RESPOSTA QUESTIONAMENTO AO PROCESSO DE LICITAÇÃO Nº 015/25

A empresa **Bassani Engenharia Ltda** apresentou questionamento ao Edital da Licitação nº 015/25. Aponta:

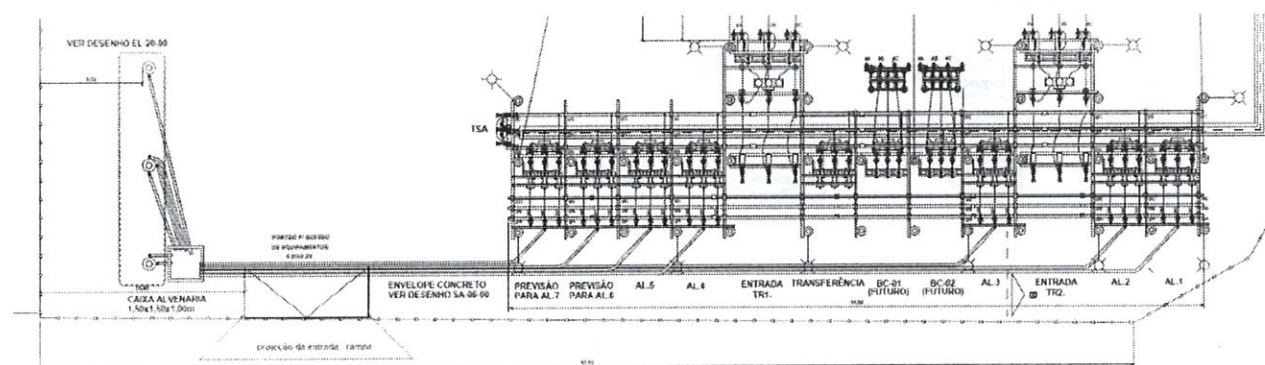
5 – Entendemos que os desenhos das estruturas pré-moldadas em concreto (pórticos e suportes de equipamentos) disponibilizadas no conjunto do edital são orientativos, podendo a proponente utilizar arquitetura divergente da apresentada. Solicitamos confirmar este entendimento.

Não será aceito modificação no arranjo dos equipamentos e arquitetura da subestação, nesta etapa, para fins de proposta.

- E o desenho EL-20

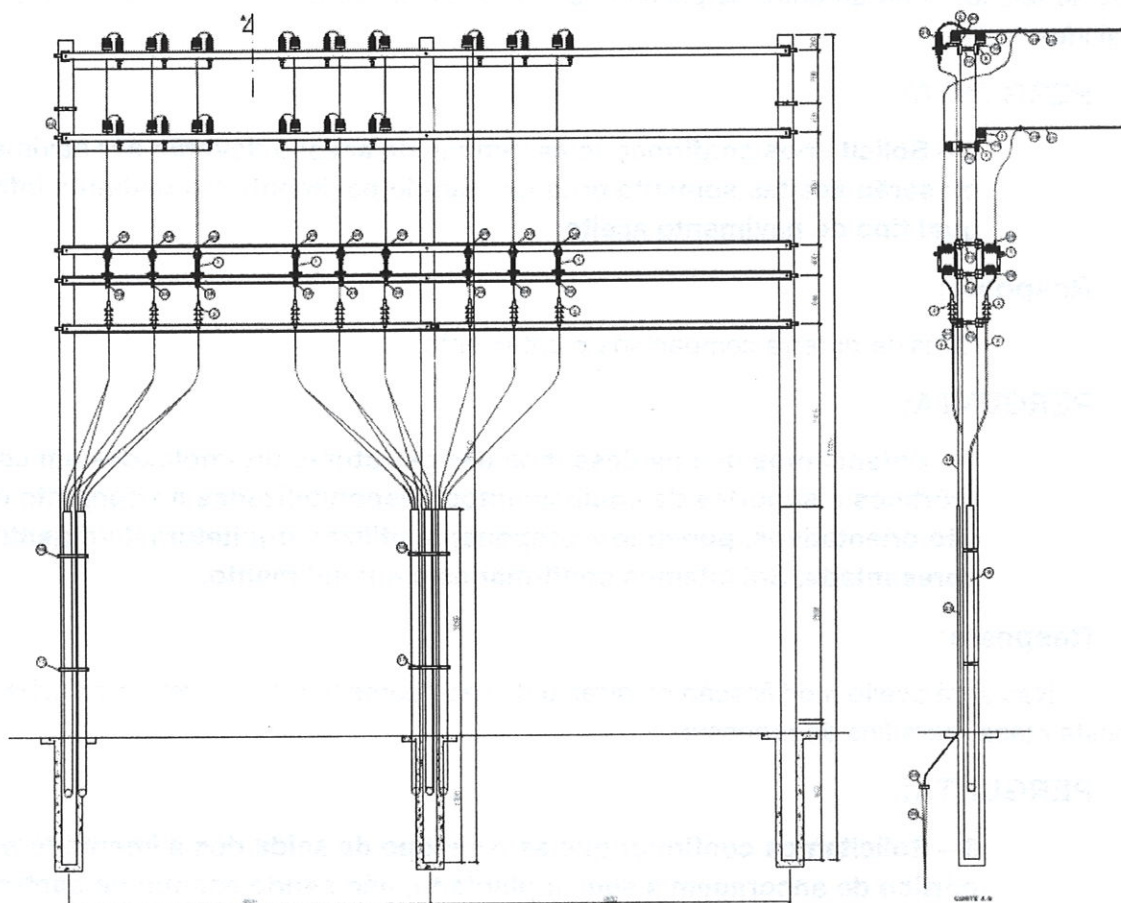
6 – Solicitamos confirmar que as o escopo da saída dos alimentadores é o pórtico de ancoragem a sem implantado, não sendo escopo da contratada a execução de esperas de ancoragem.

A saída de alimentadores corresponde desde a saída do disjuntor, execução de envelope de concreto subterrâneo com eletroduto e pórtico lateral de saída dos alimentadores, conforme imagem abaixo:

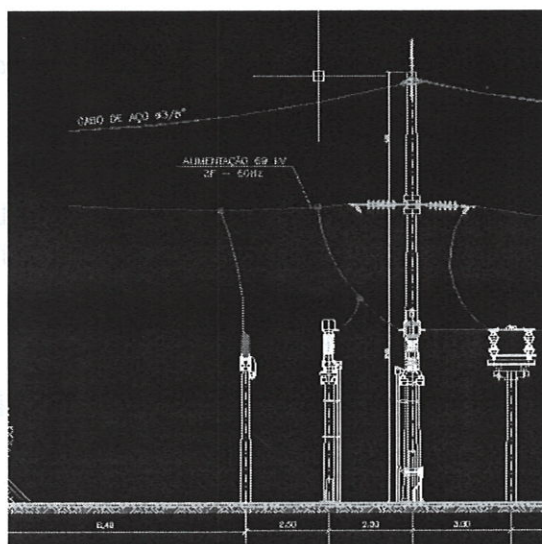
7 – Solicitamos confirmar que a conexão da linha de transmissão ao pórtico de ancoragem da subestação não escopo do fornecimento. Ainda confirmar não inclusa a necessidade de fornecermos a cadeia de ancoragem de espera no pórtico.

A conexão da linha não é escopo do projeto. A cadeia de ancoragem deve ser fornecida.
